CP-PER-4853-2019
AL CONTESTAR CITE ESTE CÓDIGO

Referencia: Contrato de Concesión bajo el esquema de APP - No.002 de 8 de septiembre de 2014 – Corredor Perimetral del Oriente de Cundinamarca.

Asunto: Seguimiento a su comunicación No. D-174-2019 y observaciones técnicas y de seguridad vial sobre el ramal de acceso y salida construido en el K5+760 de la Unidad Funcional 3A.

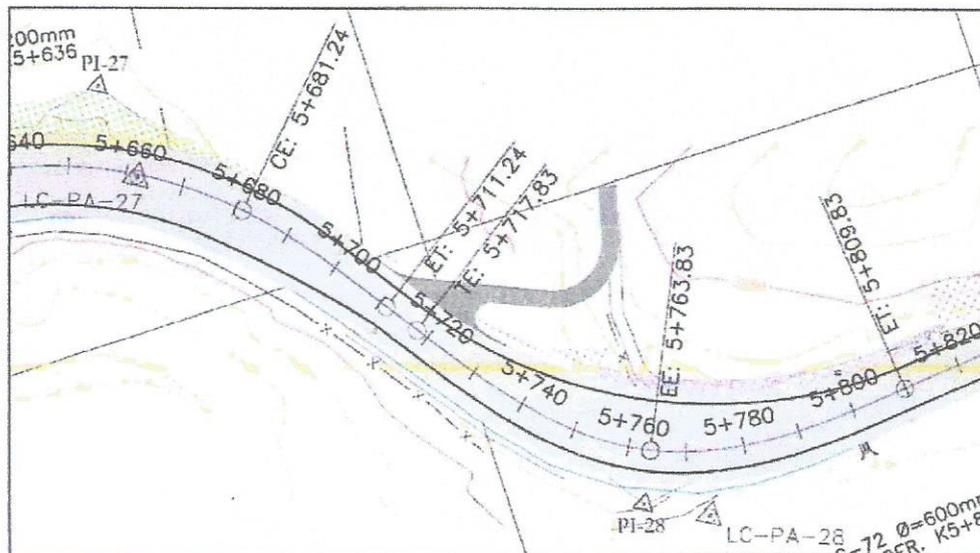
- De conformidad con lo evidenciado por esta Interventoría, se pudo establecer que lo ejecutado en obra no se corresponde con el diseño contemplado en el DNO. Esta Interventoría no ha recibido modificación al respecto, sin embargo se evidencia que en campo se ha ejecutado algo totalmente distinto, tal y como se puede observar en las diversas fotografías que se incluyen en el presente comunicado.

Fuente: DNO

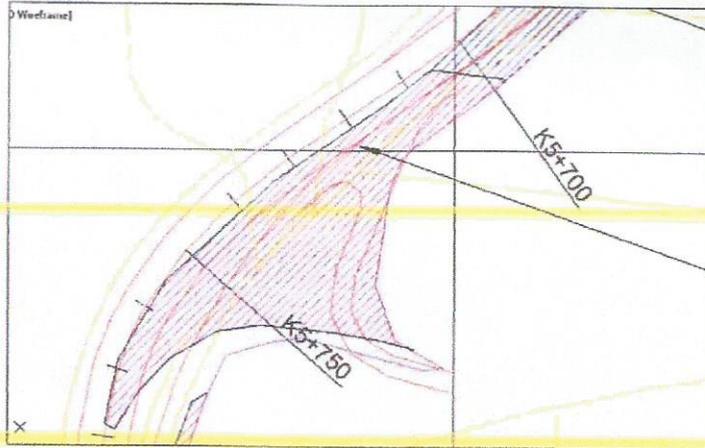
- Advertir al Concesionario que en numerosas ocasiones, desde el área predial de esta Interventoría, se ha indicado que la Tira Topográfica no se ajustaba a lo contemplado en el DNO, y que a pesar de que se había modificado la Tira Topográfica, nunca se había recibido una justificación técnica de la modificación. A este respecto reproducimos lo indicado en nuestro comunicado CP-PER-4625-2019:
 - Entre las abscisas K5+710 y K5+770 se detectó que a partir de la versión 25 de la Tira Topográfica UF3 la línea de compra tuvo una variación significativa, variación de la cual no se encontró registros de solicitud de cambio de diseño por parte del Concesionario, se requiere aclaración pues el nuevo acceso, como está dibujado (líneas rojas) no se estaría garantizando según la V. 39 de la Tira Topográfica.

Fuente: Plano POB-CJV-303-VI-PP-03.dwg

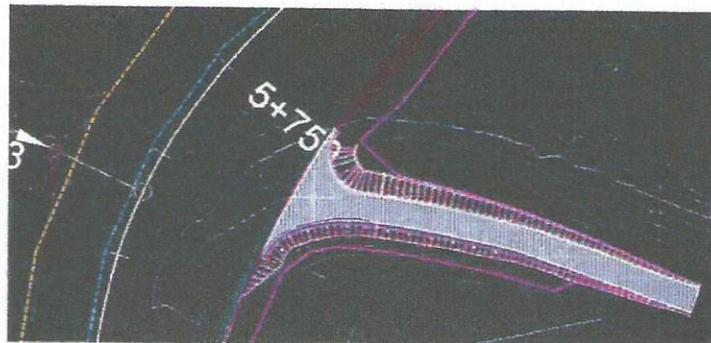
- No obstante lo anterior, en el último "dwg" actualizado (POB-CJV-303-VI-PP-03.dwg) que nos remitieron mediante el oficio D-1882-2018 el 6 de septiembre de 2018, el cual no justificaba ninguna modificación ni indicaba aquellas que pudieran haberse producido con respecto a la anterior versión, se puede observar otro diseño distinto al contemplado en el DNO pero que tampoco se ajusta a la realidad construida por el Concesionario. Si bien la gestión predial adelantada se hizo aparentemente teniendo en cuenta este diseño, podemos observar que el enlace con la vía concesionada es distinto y que existe un talud de corte en el margen derecho

del ramal que no existe en la realidad contruida, tal y como se puede observar en la Fotografía 2.

Foto 3 - Salida del ramal vía a la vía – Poca distancia de visibilidad para percibir un vehículo.

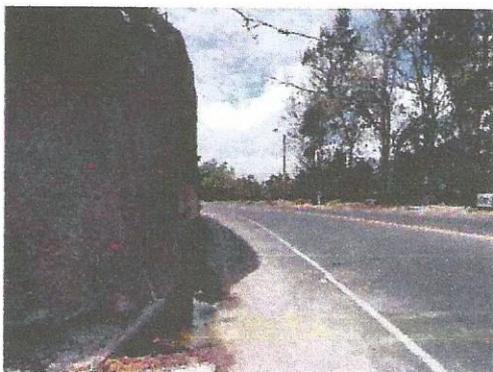
- **Visibilidad:** No existe una distancia de visibilidad adecuada para los vehículos que salen del ramal y toman la vía; lo mismo ocurre para un vehículo que se dirige en el sentido Patios-La Calera y pasa cerca al acceso, tampoco tiene la visibilidad necesaria para percibir que un vehículo sale del ramal. Si se compara lo ejecutado con lo que estaba contemplado en el DNO, la distancia de visibilidad hacia Patios es mucho menor, ya que el acceso diseñado en el DNO alejaba este de la curva (ver Fotografías 3 y 4).
